INFORME TÉCNICO DE EVALUACIÓN DEL ESTUDIO DE IMPACTO AMBIENTAL

FECHA DE INSPECCION:	30 DE OCTUBRE DE 2020
NOMBRE DEL PROYECTO:	“CENTRO AGROFORESTAL ECOTURISTICO Y DE FORMACIÓN AUTOSOSTENIBLE GOLD”
CATEGORÍA	I
PROMOTOR:	FUNDACIÓN GLOBAL OPPORTUNITES FOR LEARNING AND DEVELOPMENT (OPORTUNIDADES GLOBALES PARA APRENDER Y DESARROLLARSE) (GOLD)
UBICACIÓN:	CORREGIMIENTO DE NUEVO SAN JUAN, DISTRITO Y PROVINCIA DE COLÓN.

***RESPUESTA A NOTA DRCL-1277-3011-2020- DE 30 DE
NOVIEMBRE DE 2020***

DIAGRAMA DE PLANTA DE AGUAS RISIDUAES

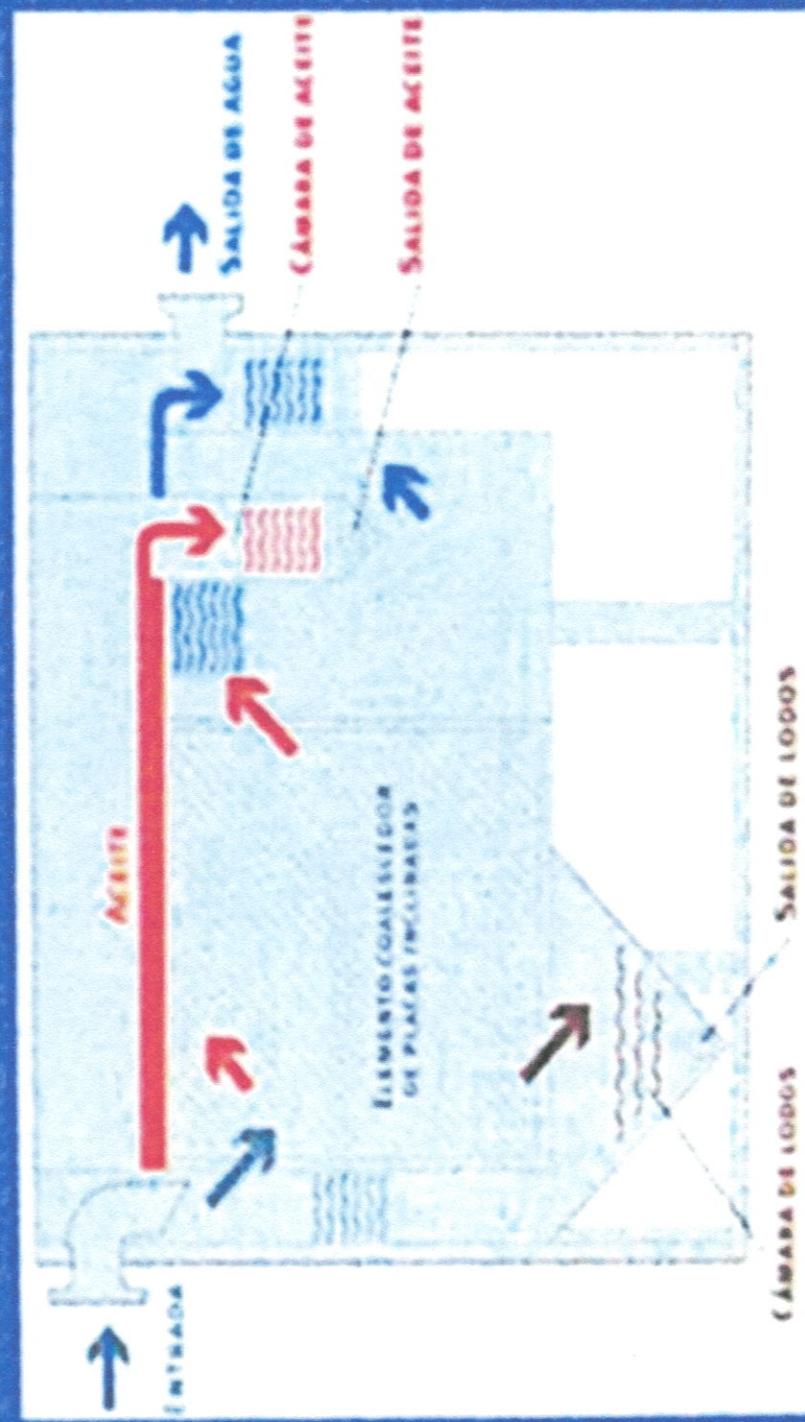
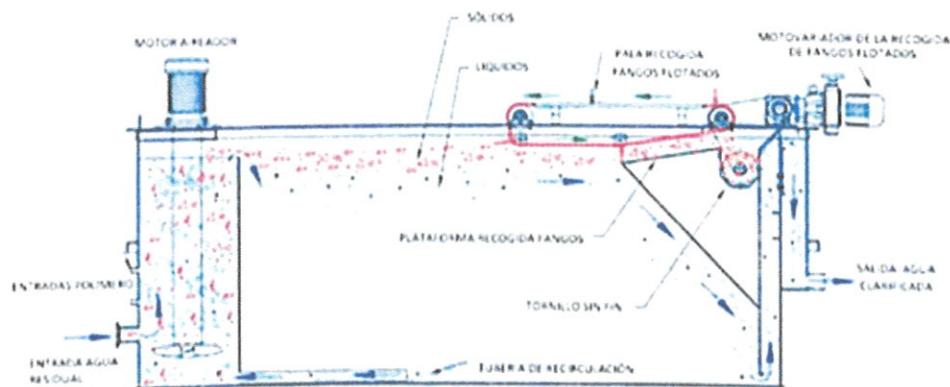
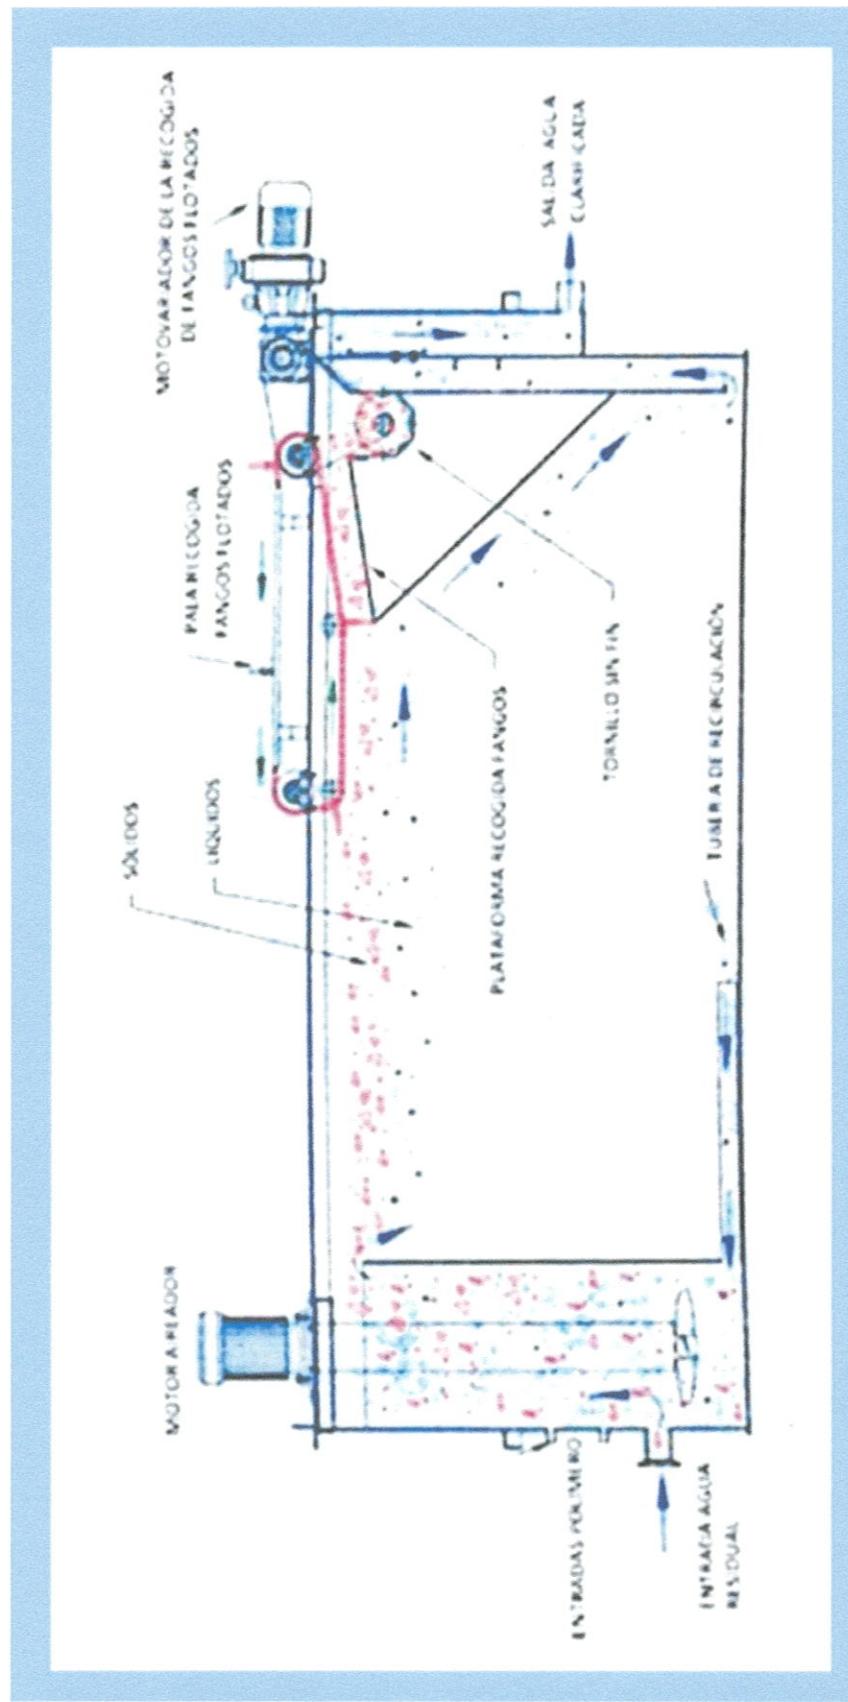
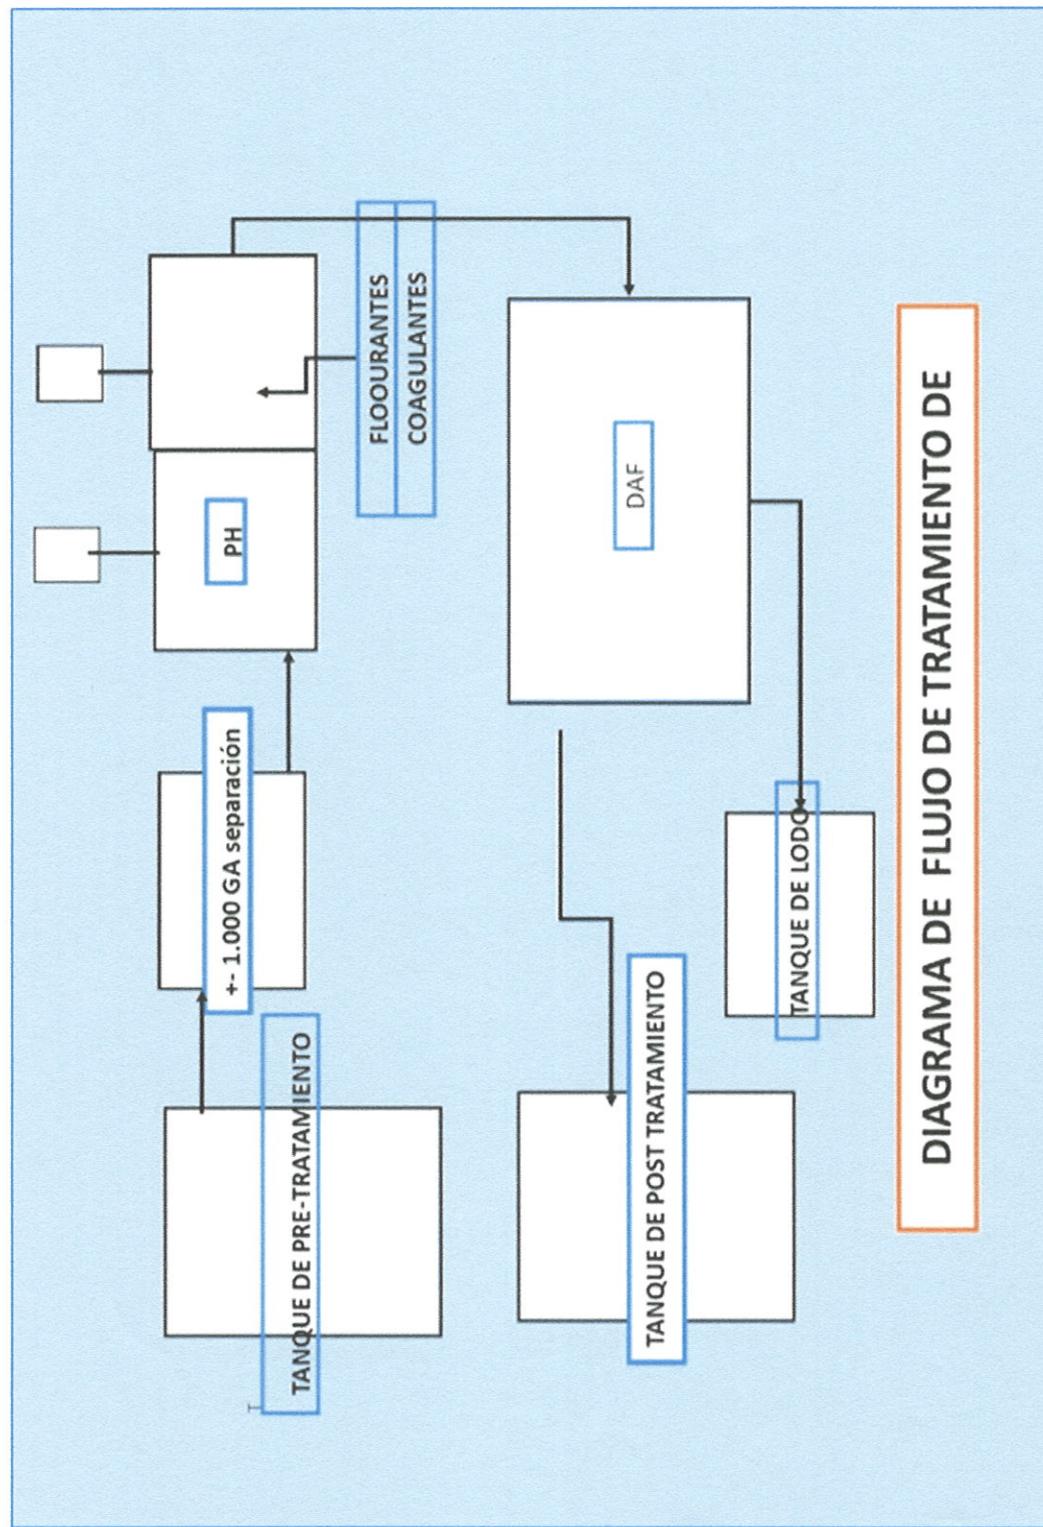
3. En la pág. 28 el EsIA, Aguas Servidas, describe que el área donde se ubicará el proyecto no cuenta con sistema de alcantarillado sanitario por lo que las aguas residuales serán descargadas a Planta de Tratamientos que se construirá en el sitio, Sin embargo, no detalla coordenadas geográficas donde se ubicar esta PTAR, su punto de descarga, funcionamiento, ni capacidad de la misma.

a. Ampliar y brindar datos específicos sobre la Planta de Tratamiento de Agua Residual.

**PLANTA DE TRATAMIENTO DE AGUAS OLEOSAS Y
DOMESTICAS PARA EL PROYECTO:**

ETAPA 1, PRETRATAMIENTO: es un tanque que servirá de como filtro o tamiz, para objetos fácilmente detectables botellas, tapas, trapos, plásticos etc.

ETAPA 2, SEPARADOR AGUA ACEITE: ES UNSEPARADOR API
Un **separador de aceite API** es un dispositivo diseñado para separa cantidades de aceite suspendido y sólidos suspendidos provenientes de aguas residuales

ETAPA 3: TANQUES DE REACCIÓN: son 2 tanques de mezclados con agitación, en el primero habrá un tanque donde se prepara el pH del agua residual para neutralización con (H^+ o OH^-) para ello se constará con un controlador de pH en línea adaptado al tanque.

ETAPA 4: POLOMERO Y FLOCULANTE: Un segundo tanque circular será usado para el mezclado de polímero y coagulante para la retención de sólidos disueltos en el agua residual desestabilizando tanto la materia suspendida como la materia disuelta que pasa a formar coágulos y floculo que pueden ser separados por procesos de separación sólido- líquido

ETAPLA 5: TANQUE CAF: En la primera **sección de aireación**, el aireador aspira aire del medioambiente, que desciende a través del eje central del aireador, introduciéndose en forma de micro burbujas directamente en el caudal de agua residual. Durante su ascensión, las micro burbujas se adhieren a los sólidos en suspensión arrastrándolos hacia la superficie donde se mantienen en **estado de flotación**. En este punto, las **palas-rastrillo** barren los sólidos flotantes, grasas, aceites, suspensiones y coloides, accionadas por un juego de cadenas, y los conducen hasta el **canal de descarga**. Una vez allí, el **tornillo sin fin** recoge y transporta los sólidos a un contenedor de lodos. El agua de la sección de flotación se recicla continuamente en la cámara de aireación gracias a las tuberías de recirculación, y de este modo, se impide la formación de sedimentos. También, la circulación continua de agua en la cámara de aireación queda totalmente garantizada, aunque se interrumpa la alimentación del equipo.

ETAPA 6: TANQUES DE POST.TRATAMIENTO: habrá un tanque para recolectar el efluente final tratado antes de su salida y otros para los lodos. Estos deben cumplir con las normas COOPANIT para su disposición final de aguas y lodos.

NOTA: Al sistema será incorporado sistema de clorinación y microbiológico de acuerdo a los análisis realizados con la planta en función.
